改善箇所説明図

エンジンコントロールユニット

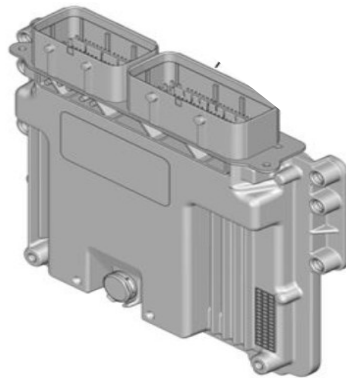
基準不適合部位

エンジンコントロールユニットにおいて、制御プログラムが不適切なため、
尿素SCRシステムが故障した場合、警告灯が点灯せず、保安基準に適合しない。

改善の内容

全車両、エンジンコントロールユニットの制御プログラムを対策仕様に更新する。

識別：車台番号の左から9桁目の上部に白色のペイントを塗る。
